新北市政府工務局 107 年 06 月份建築管理法規研討會議紀錄

- 一、有關非於 1 樓（地面層）設置之管委會使用空間高度於變更設計時之法令適用問題，提請討論。
- 二、有關山坡地基地於山坡地專章施行前領有使用執照建築物拆除重建，依現況檢討坵塊圖上平均坡度超過百分之五十五部分，如何避免肇致建築物或公共安全問題，提請討論。
- 三、有關建築物地下層適用建築技術規則建築設計施工編第 162 條「梯廳」之規定乙節，提請討論。
- 四、有關機車車道可否兼為無障礙室外通路乙節，提請討論。

實測地形坡度分析圖

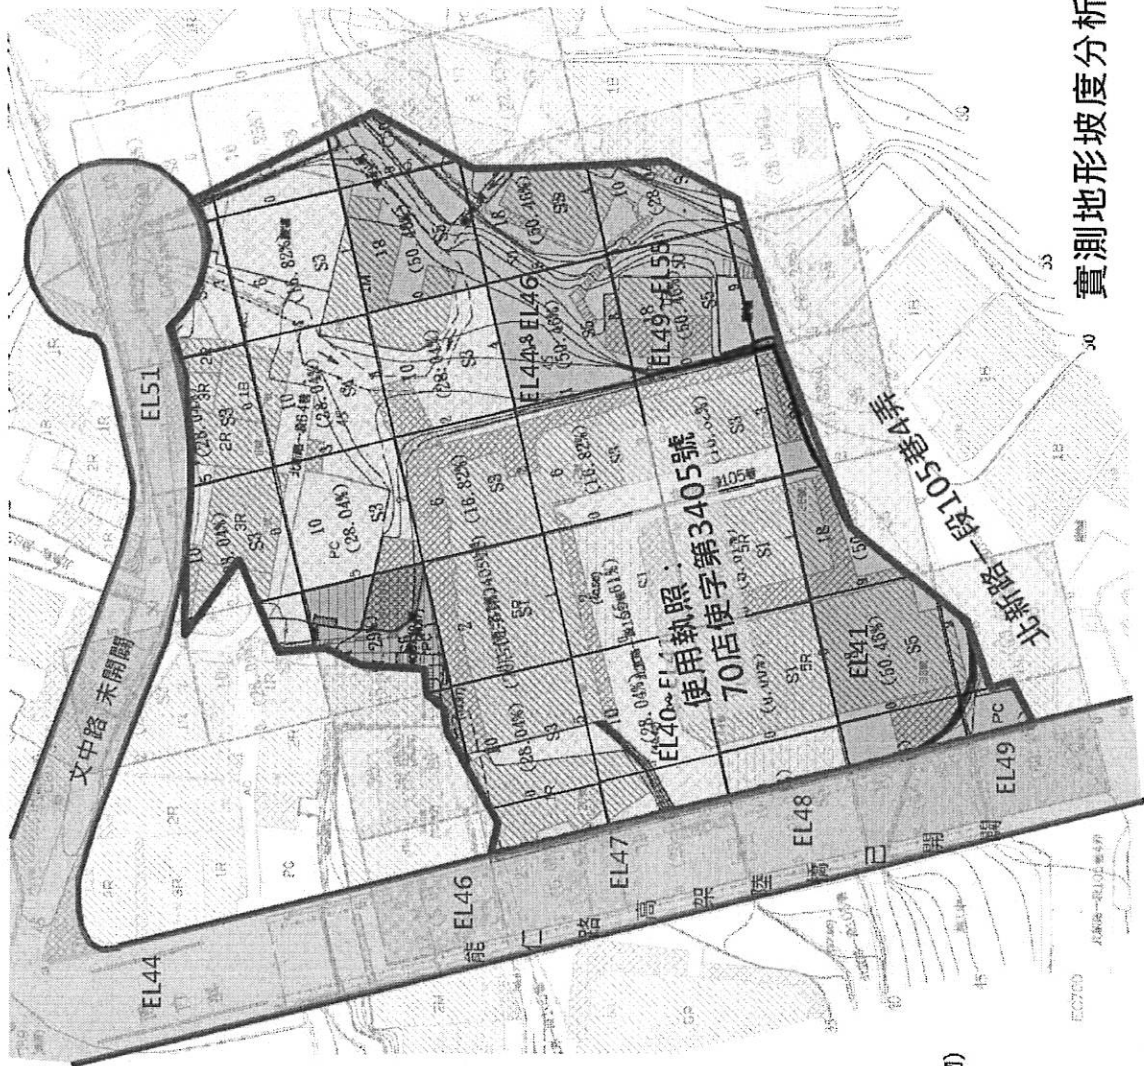
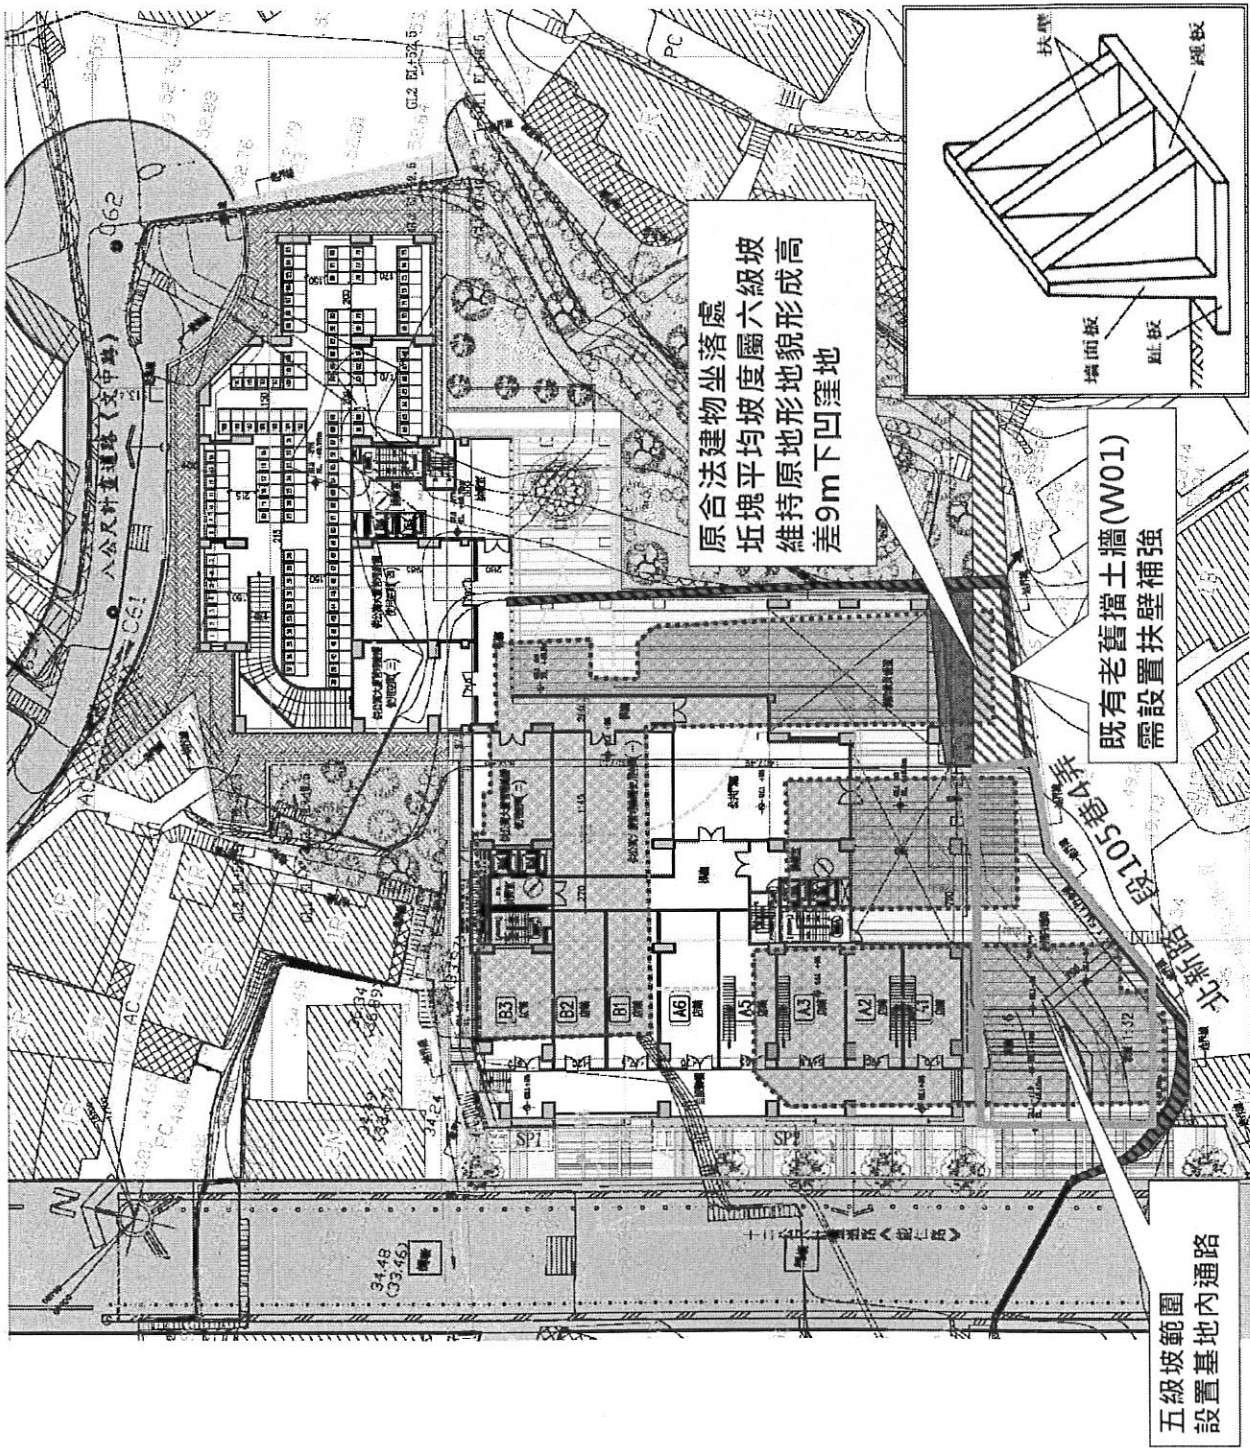
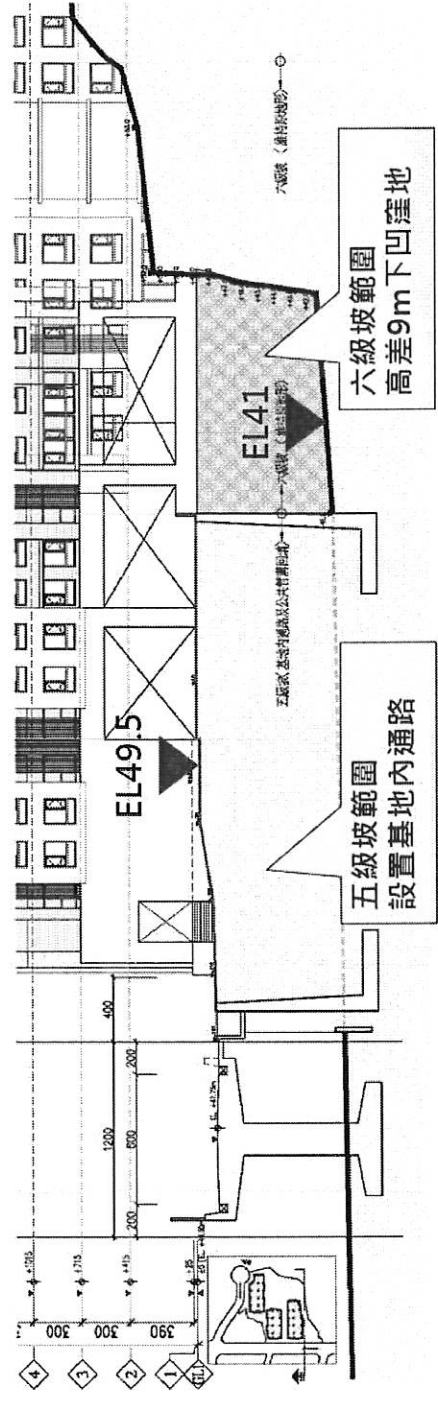
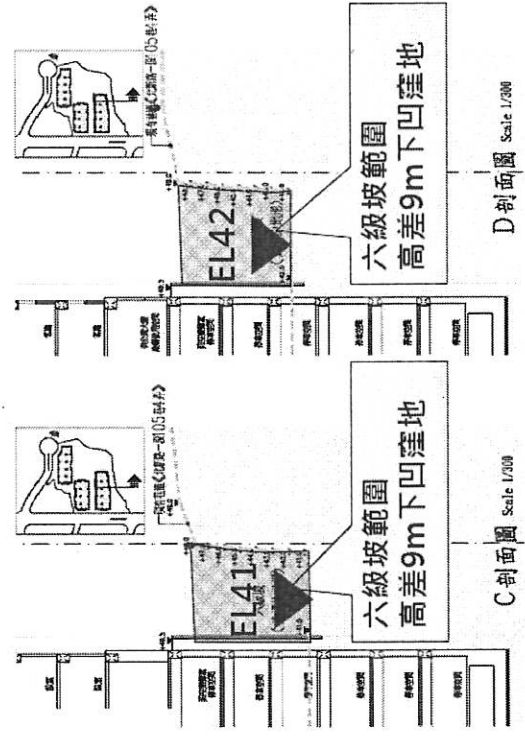
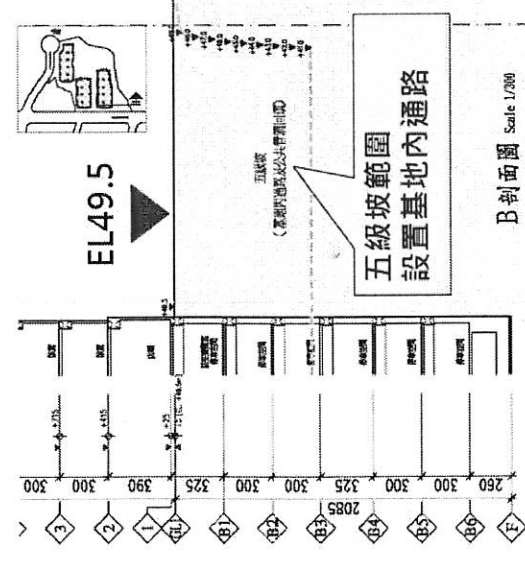
- 一、於山坡地範圍之基地，於山坡地專章施行前領有使用執照，因當時無坡度之限制規定，致原核准內容（即現況）有多處坡度超過百分之五十五者。
- 二、嗣經申請拆除重建時，依現行建築技術規則及本市山坡地地形建造執照基地地面認定及擋土設施設置審查規定規定檢討。該等坡度超過百分之五十五之坵塊範圍，若維持原貌，除景觀不佳日後維護不易外，更易致生建築物或公共安全問題（案例詳附圖）。
- 三、建議類此案件，坡度分析為六級坡以上（超過百分之五十五）者，得依建築技術規則建築設計施工編第 262 條第 3 項但書之規定，作必要之水土保持處理與維護（例如：回填），提請討論。

- (1) 依坡度分析所示，基地可主要分為三級坡以下(可配置建築物)、四至五級坡(得作法定空地，不可配置建築物)及六級坡(不得計入法定空地)。
- (2) 依新北市山坡地審查原則，四、五級坡除供公共使用需求設置之「基地內通路」及「公共設施管溝」外，須維持原地形地貌。

青公會提供資料由工務局函詢內政部，是否得以建築技術規則建築設計施工編第 262 條第 3 項條文之「因地區之發展特性」但書條件，另定適用規定。
